Bebauungsplan Nr. 49/7

Plangebiet: Bereich zwischen Ringstraße und Burggasse im Siegburger Zentrum

- Behandlung der eingegangenen Stellungnahmen
- Anlassung der Plangebietsabgrenzung
- Beschluss zur erneuten öffentlichen Auslegung des Planentwurfes

Eingegangene Stellungnahmen und Abwägungsvorschlag der Stadtverwaltung

Schnitt

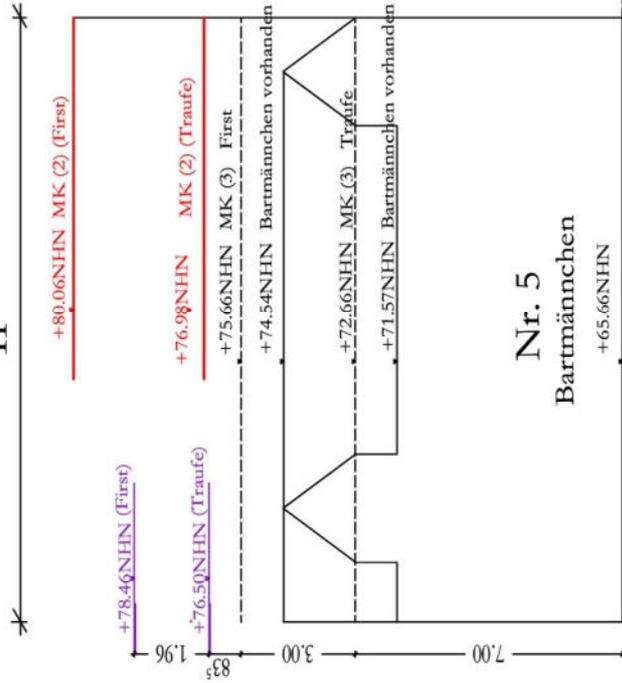
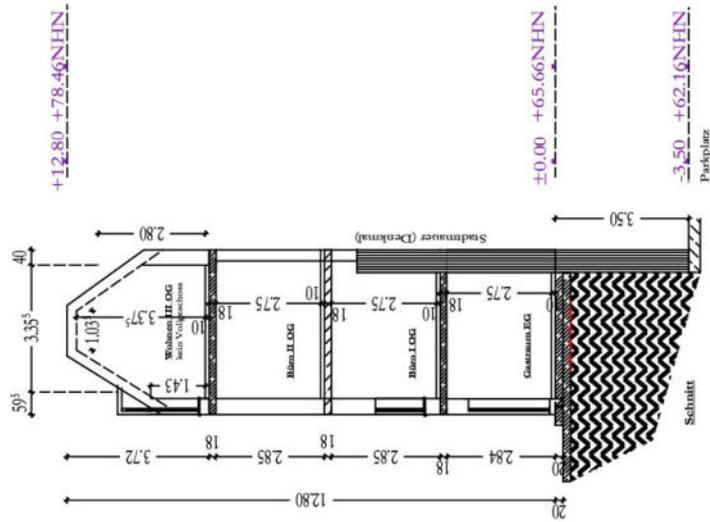
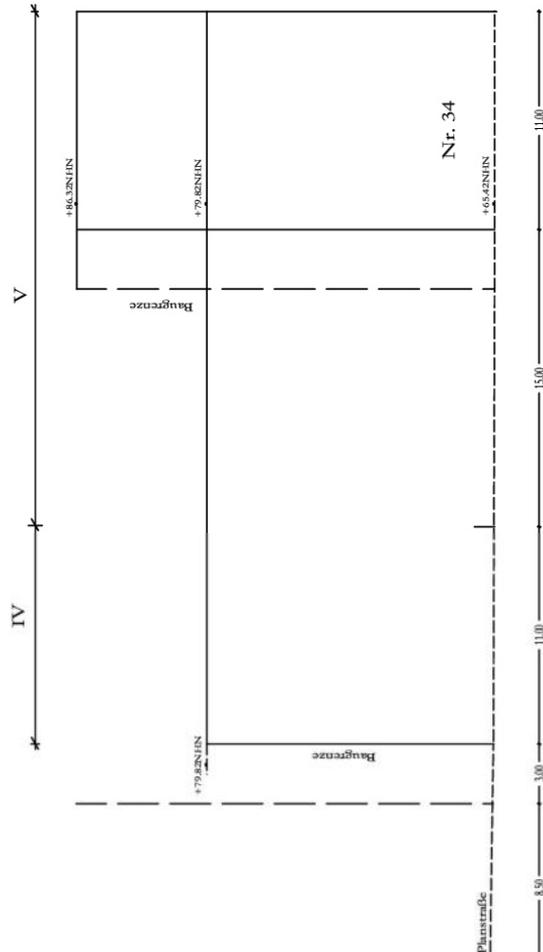
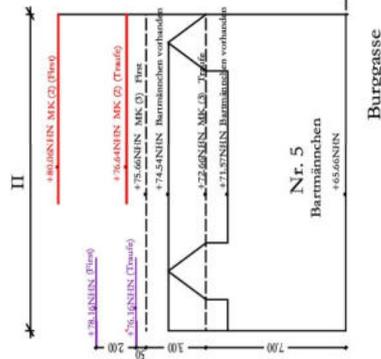
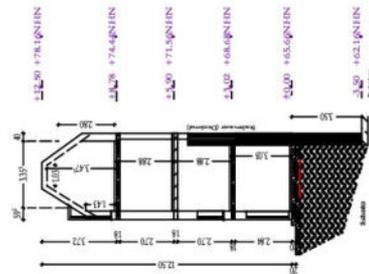
Die erwartbaren Baukosten einer Sanierung und Instandsetzung des Bartmännchen, sind aus unserer Sicht nur durch die Schaffung einer zusätzlichen Wohneinheit in einem *dritten Vollgeschoss* wirtschaftlich. Dies ist jedoch nach bestehender Entwurfslage des Bebauungsplans 49/7 nicht zulässig (Siehe detaillierte Begründung und Projektentwurf unten).

Es wird daher folgende Änderung der textlichen Festsetzung des Bebauungsplans 49/7 vorgeschlagen:

Das Gebot der Wirtschaftlichkeit lässt nur den Schluss zu im Bereich des Bartmännchen im Gebiet MK(3) des neuen Bebauungsplans 49/7 ein zusätzliches drittes Vollgeschoss der Möglichkeit nach vorzusehen. Argumente gegen die Gewährung eines zusätzlichen Vollgeschosses konnten wir nicht finden. Im Gegenteil, entspräche eine umfassendere Instandsetzung und Sanierung des Bartmännchen mit neuem Nutzungskonzept gerade den städtebaulichen Vorgaben und Rahmenbedingungen zu denen sich der Bebauungsplan 49/7 bekennt. Eine umfassende Sanierung, die durch ein 3. Vollgeschoss erst wirtschaftlich ermöglicht wird, ist in der Lage die momentanen baurechtlichen Missstände zu beseitigen, und aktuelle Vorgaben zu erfüllen. Wir bitten daher um Unterstützung unserer Eingabe.

Aus den o.g. städtebaulichen Gründen und den Belangen der Denkmalpflege schlägt die Stadtplanungsabteilung vor, hinsichtlich des Maßes der baulichen Nutzung an den bisherigen Festsetzungen im Entwurf festzuhalten und nicht dem Vorschlag gem. Stellungnahme IJD zu folgen. Da somit gem. geplanter Festsetzungen kein weiteres Geschoss im Bestand oder bei Neubau entstehen kann, ist das Thema „Wohnen“ in den oberen Geschossen (wie von der IJD angeregt) nicht relevant.

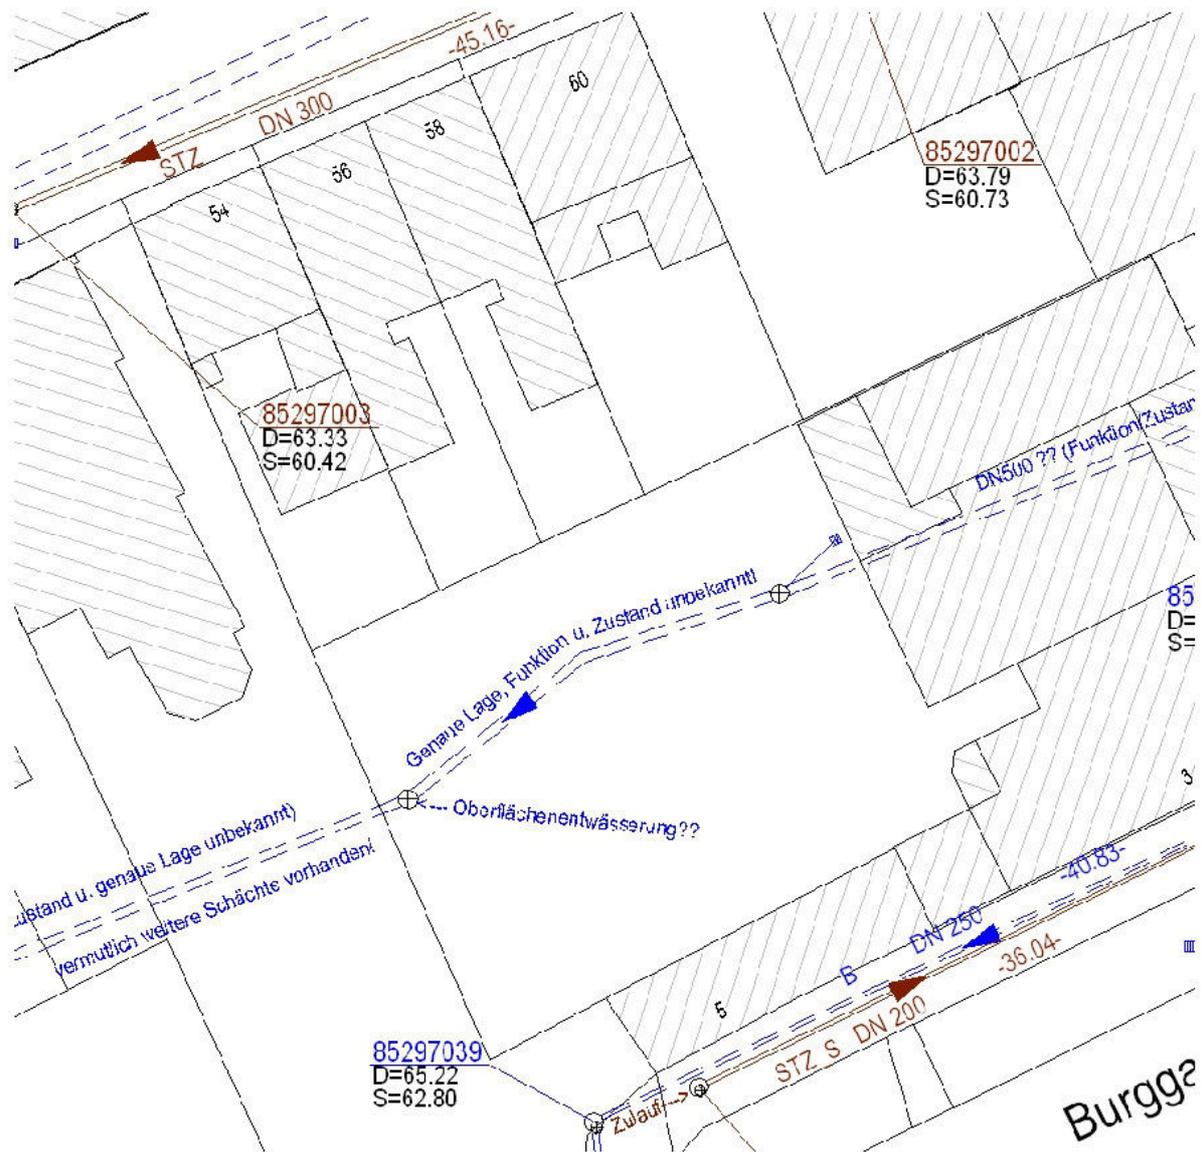
Wir weisen darauf hin, dass durch die Festsetzung planexterner Ausgleichsflächen eine Betroffenheit von uns verwalteter Versorgungseinrichtungen nicht auszuschließen ist. Wir bitten um Mitteilung der planexternen Flächen bzw. um weitere Beteiligung an diesem Verfahren.

Maßgeblich für unsere Auskunft ist der im Übersichtsplan markierte Bereich. Dort dargestellte Leitungsverläufe dienen nur zur groben Übersicht.

Die Pledoc GmbH teilt mit, dass die von der Pledoc verwalteten Versorgungsleitungen von der geplanten Maßnahme nicht betroffen werden.

Anlage: Übersichtsplan

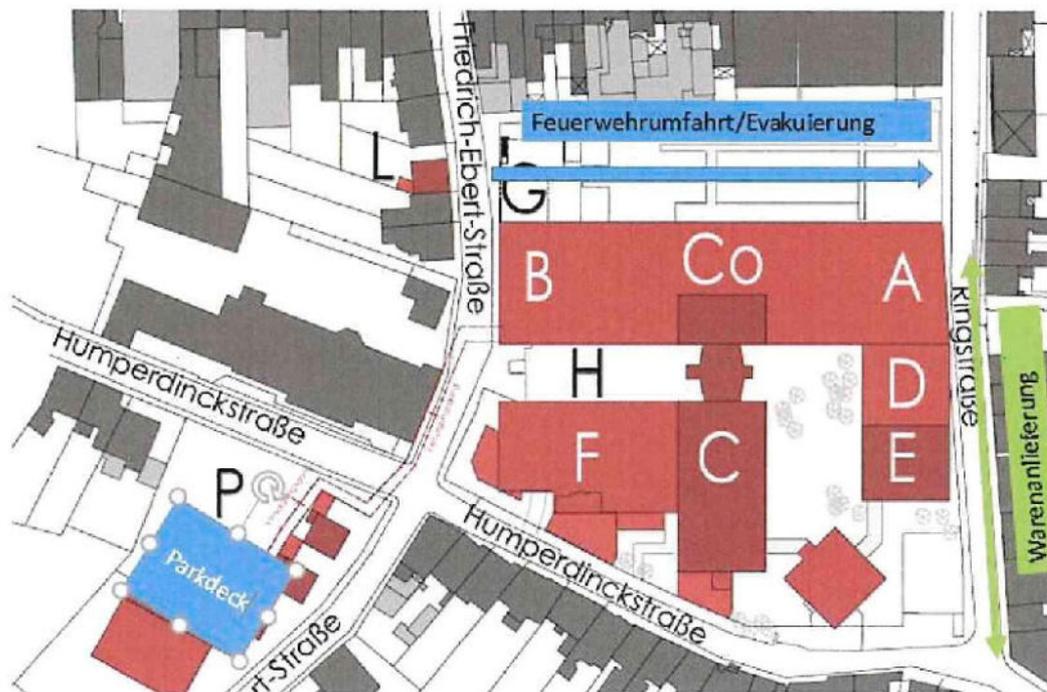
5. Welche Fahrzeugklassen (Größen) werden im Siegburger Zentrum zugelassen?
6. Der gesamte Lieferverkehr vom Krankenhauses muss bei der Planung des neuen Verbindungsteges beachtet werden und darf zukünftig nicht beeinträchtigt werden. LKWs und Lieferwagen müssen wie auch jetzt rückwärts in die Ringstraße zur Anlieferungszone des Krankenhauses einfahren können. Einen vor Ort Termin mit unserer Logistik wäre hierzu dringend notwendig. Im beiliegenden Übersichtsplan wird dies nochmal ersichtlich.

7. Ändert sich die Verkehrsbeschilderung rund um das Krankenhaus?

Wir bitten um Prüfung und Gegenäußerung.

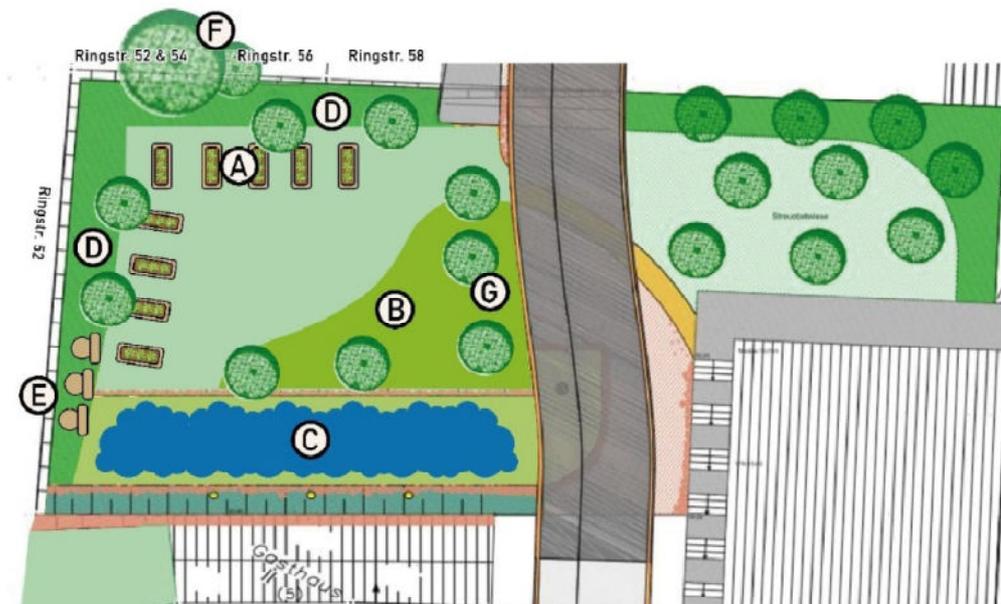
(D) Als sichere Abgrenzung und Puffer zu den Grundstücken der Ringstraße 52 - 58 bietet sich eine Weißdornhecke an. Sie ist als Nahrungspflanze für Vögel und viele Insekten, zeitgleich als sichere Nistmöglichkeit, ökologisch besonders wertvoll. Weiterhin bietet sie einen nahezu undurchdringlichen Puffer zu den Grundstücken und ist äußerst robust und pflegearm. Alternativ die Alpen-Johannisbeere oder recht klassisch die Hainbuche.

(E) Aktuell ist eine Fledermauspopulation in der Brache ansässig, vermutlich im alten Möbelhaus. Hier könnten in einem geschützteren Bereich, nahe dem Barmännchen, Nistkästen dafür sorgen, der Population wieder Raum zurückzugeben. Am Barmännchen selbst wäre eine Installation am Dach nur mit Einverständnis der Eigner möglich. Zudem würde die geplante direkte Beleuchtung der Stadtmauern einen Bezug der Nistkästen wahrscheinlich verhindern. Daher bieten sich Nistkästen auf Pfeilern an (Robinie naturbelassen, mind. 3-4m hoch).

(F) Die bestehenden Bäume an den Grundstücksgrenzen Ringstraße 52-56 sind unbedingt zu erhalten. Die Bäume stehen auf den Grundstücken Ringstraße 52 und 54, ragen allerdings in das Grundstück 56 und den Freiraum. Das obere Wurzelwerk wäre allerdings beim Rückbau des Pflasters mit grobem Gerät in diesem Bereich gefährdet. Bei den beiden Bäumen handelt es sich um eine etablierte Haselnuss und einen Efeubaum. Beide werden von vielen Vögeln als Nistmöglichkeit genutzt und bieten unzähligen Wildbienen und vor allem Schmetterlingen zur Blütezeit Nahrung. Dies gilt insbesondere für den Efeubaum. Zu guter Letzt leisten sie einen immensen Beitrag zur Beschattung der oben genannten Grundstücke 52-56 und deren Wohnräumen im hinteren Bereich.

(G) Es bietet sich an, einige weitere Bäume auf der anderen Seite des Stegs einzupflanzen. Diese könnten für einen homogenen Effekt beim Beschreiten des Stegs sorgen.
